# 坂下南小学校校区

凡 例	
	坂下南小学校通学路
	要対策箇所

③

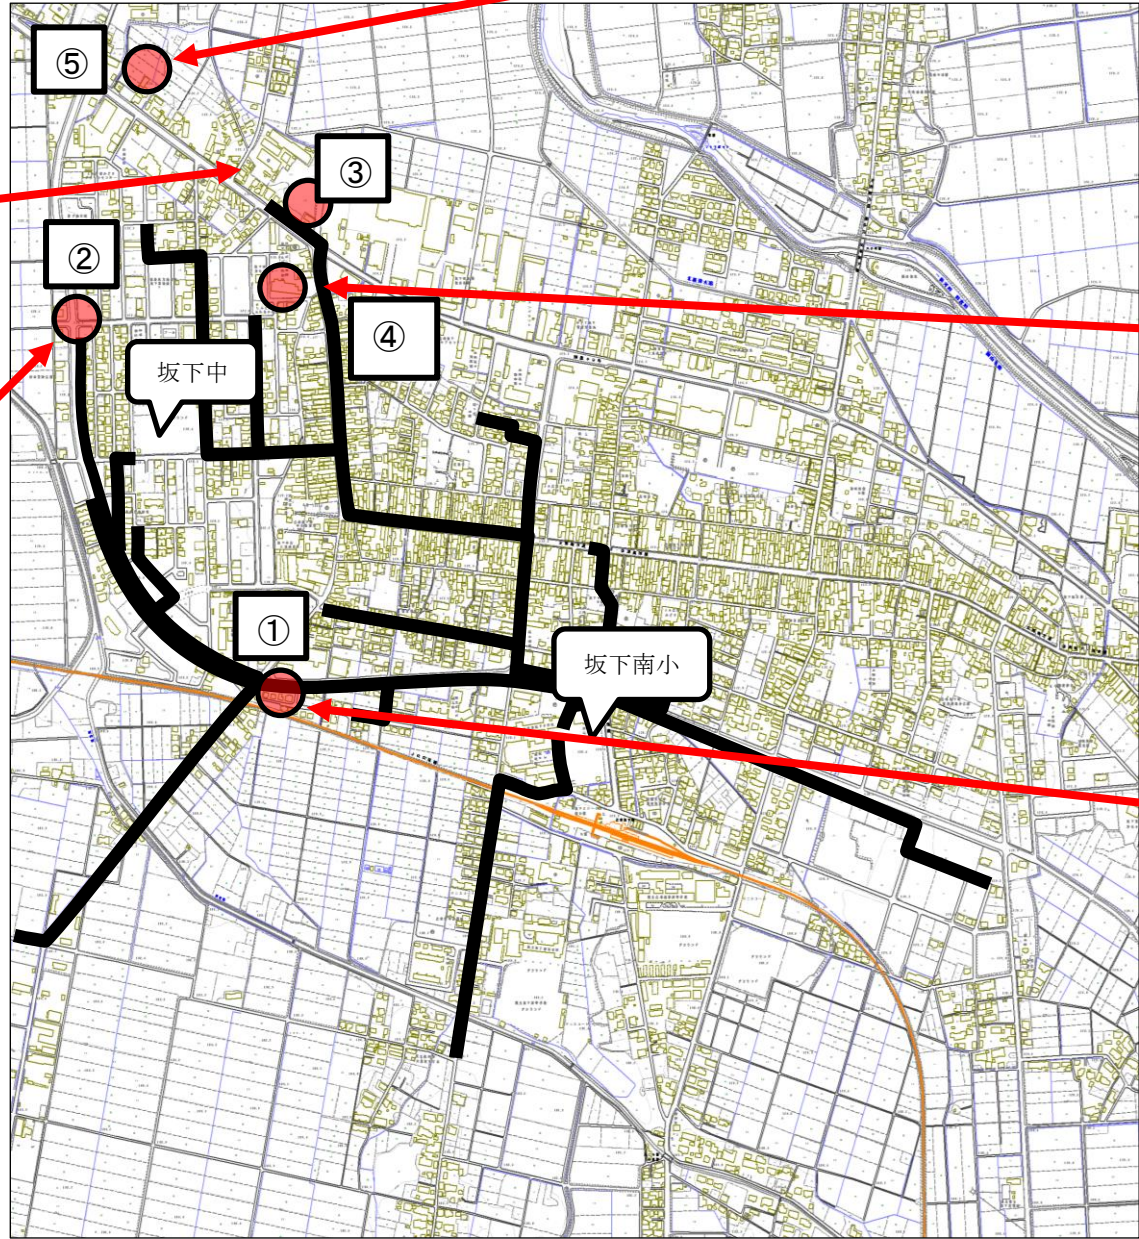
駐車場側には減速ハンプもなく、一時停止を無視して減速せず出てくる車があるため危険である。

<対策>  
アラジンへ駐車場内及び公道へ出る際の注意など協力の依頼を行い、更なる企業努力をしたいとの回答を得た。

信号機はあるが歩行者がコインランドリー側から稲荷塚公園側にわたる際に、横断歩道や歩行者用信号がない。南幹線道路を横切る際にも、横断歩道や歩行者用信号が片側にしかないので設置してほしい。

<対策>  
令和6年度新富町から同内容について地区要望があり、町から坂下警察署へ要望書を提出し、稲荷塚公園側から坂下厚生病院側への横断歩道設置については、道路構造上設置は難しいが、令和7年度中にコインランドリー側から稲荷塚公園側へ横断歩道及び歩行者用信号機の設置予定している。

新館バス停が見えづらい。また児童がバス待ちしている場所の近くに流れる用水路に蓋がけされていないため、灌水時期など水が多く流れる時期は転落しないか心配している。

<対策>  
県道側から延長約1mの水路の蓋がけを実施する予定で新館区長と協議済み。令和7年度に新館区のバス待合所が設置予定であるため、設置後、地域公共交通ネットワーク会議を経てバス停の移動を実施予定。

新富町2班の集合場所である空き地に草が生い茂り、蛇が出てくることもあり危険であるため所有者へ管理をお願いしたい。

<対策>  
町として集合場所を新富町公園へ変更可能と学校側へ伝えた。学校としては、2学期に実施される通学班会議を通して集合場所の変更を周知する。

横断歩道の白線が消えており交通安全上問題と思われる。

<対策メニュー>  
現地確認し、完全に消えているわけではなく、交通安全上問題なしと判断したため、今年度の引き直しは実施しない。今後の状況を注視し、引き直しが必要な場合は警察で対応することとした。
